Correctif

MOVIPRO® avec interface bus de terrain EtherNet/IP™ ou Modbus TCP

Ce Correctif s'applique pour le Manuel MOVIPRO® Avec Interface Bus de terrain EtherNet/IP™ ou Modbus/TCP, référence 16998421, version 12/2016.

1.3.1 Restitution des données dans les MOVIPRO® SDC

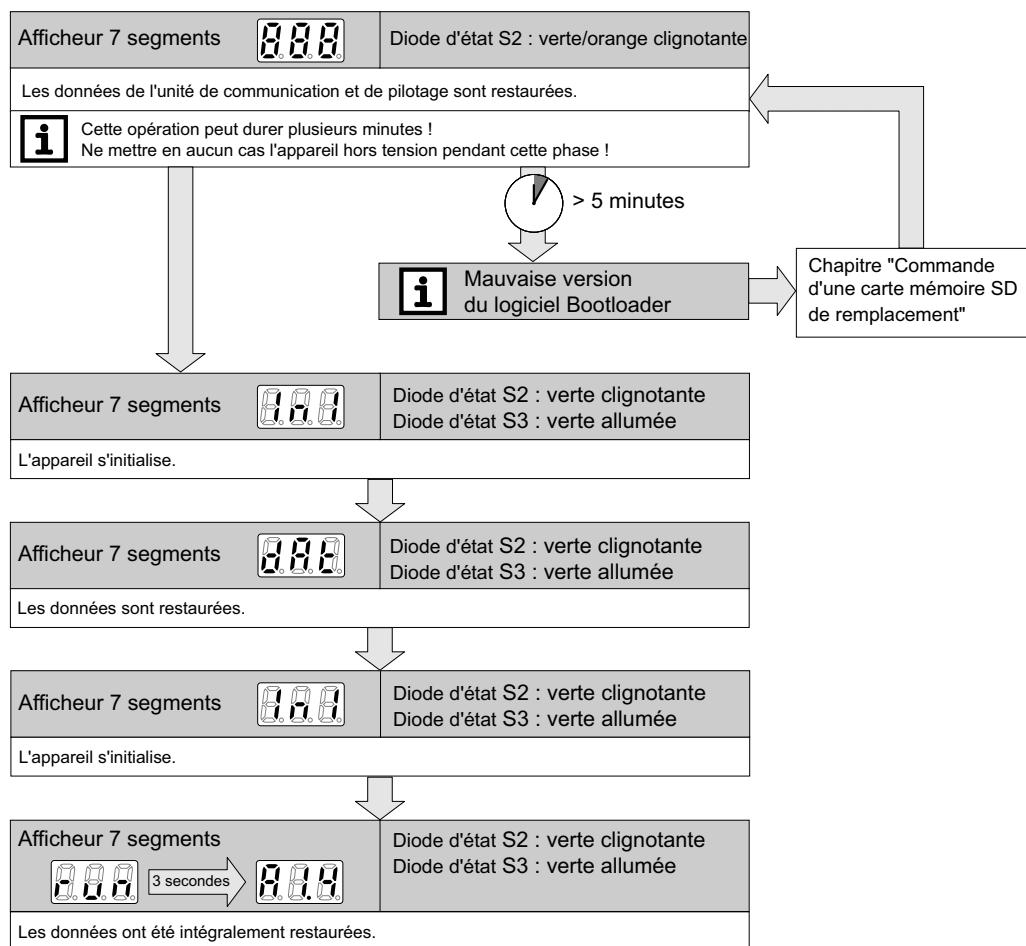
- Dans le chapitre 5.3.2 "Raccordement appareil – réseau Ethernet", la description des messages d'état est remplacée par le chapitre 1.1 "Informations d'état".
- Le chapitre 11.3.2 "Mot d'état MOVIPRO® ADC" est remplacé intégralement par le chapitre 1.2 "Mot d'état MOVIPRO® ADC".
- Le chapitre 14.1.2 "Procéder au remplacement de l'appareil" est remplacé intégralement par le chapitre 1.3 "Procéder au remplacement de l'appareil".

Durant l'initialisation, les données sont transférées de la carte SD vers l'appareil. La restauration des données dépend du type d'appareil.
